Avis délibéré de la mission régionale d'autorité environnementale sur les aménagements de deux remontées mécaniques (Dahu et Chardonnet) dans la station de ski de La Rosière (73)

Avis n° 2022-ARA-AP-1459 et 2022-ARA-AP-1462

Avis délibéré le 1 février 2023

Figure 3: Localisation du Chardonnet - ligne rose retenue en lieu et place du tracé actuel (source EI page 209)

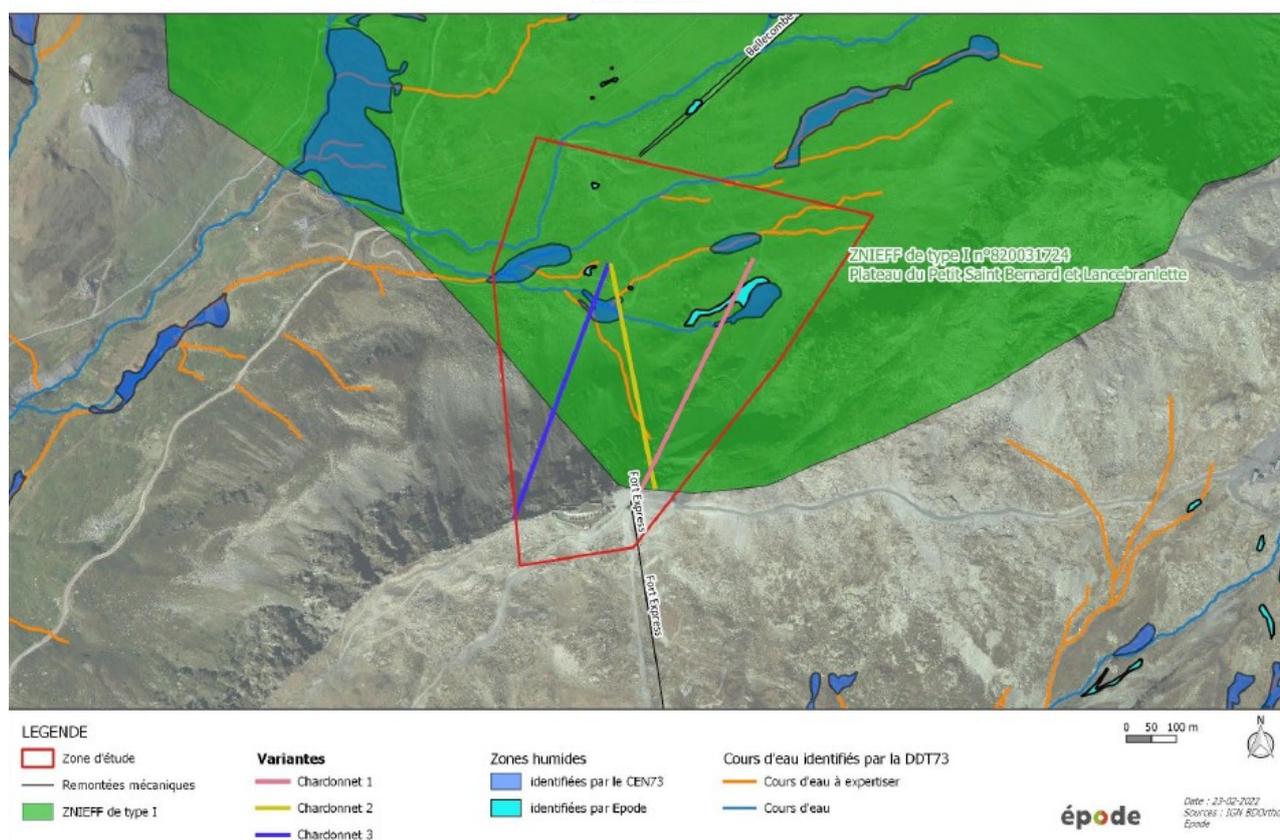
Concernant le remplacement du télésiège du Chardonnet, il aurait été intéressant que le dossier étudie la faisabilité d'une variante envisageant un positionnement de la gare aval sans abaissement et donc sans terrassement et en regroupant les installations techniques dédiées. Cela aurait pu permettre de réduire les impacts liés aux terrassements.

L'Autorité environnementale recommande au porteur de projet de compléter l'analyse des variantes par l'examen de la faisabilité d'un positionnement de la gare aval du Chardonnet, et des installations dédiées, sans remaniement du terrain.

Figure 4: Localisation des zones humides secteur Chardonnet (source : EI)

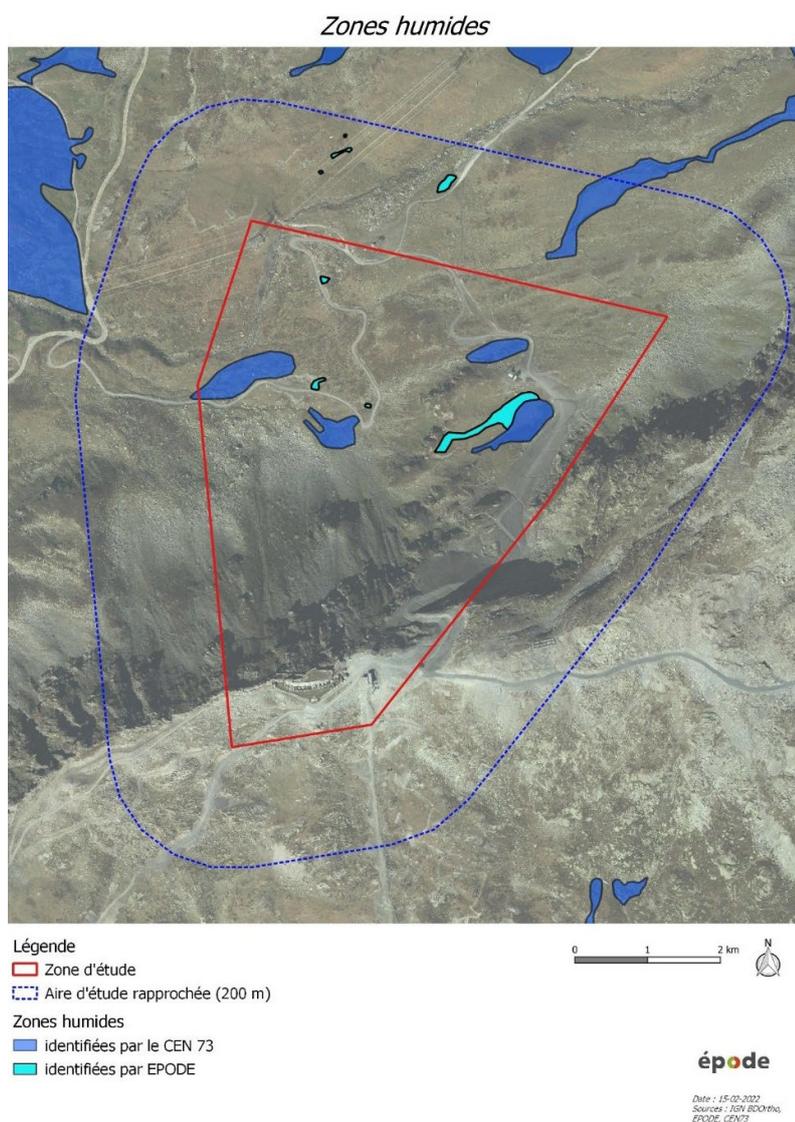
Après mise en œuvre des mesures ERC, le dossier conclut à des incidences résiduelles « nulles à très faibles ». Toutefois, en raison de la proximité des terrassements avec les zones humides identifiées, il paraît nécessaire que le porteur de projet précise les modalités de suivi permettant de s'assurer de la pérennité des zones humides et de leurs fonctionnalités en phase d'exploitation. Le dossier précise qu'aucun travaux (pylônes, terrassements) n'aura lieu dans les zones humides, sans faire état d'éventuelles incidences sur ces zones dont certaines sont contiguës aux travaux.

L'Autorité environnementale recommande au porteur de projet de préciser les mesures de suivi des zones humides sur le secteur du Chardonnet, en identifiant les indicateurs de suivi qualitatifs et quantitatifs liés à cet habitat humide, favorable à la présence de la Grenouille rousse.

Figure 6: Entités du domaine skiable de La Rosière (Source EI du Chardonnet p 168)

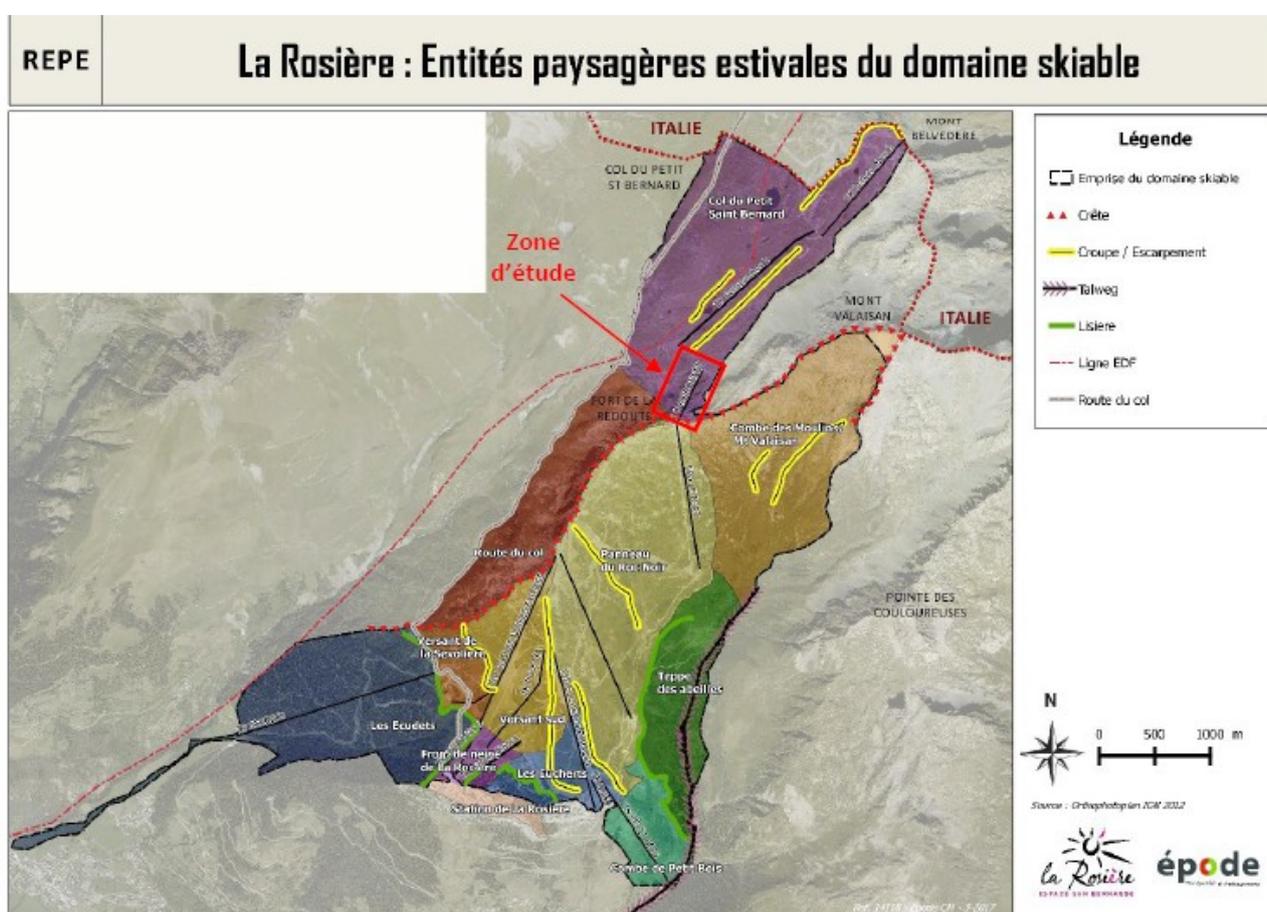
L'Autorité environnementale recommande au porteur de projet de mettre en cohérence les tableaux de l'étude d'impact du Chardonnet situés page 180 et 199 sur la qualification des enjeux paysagers.
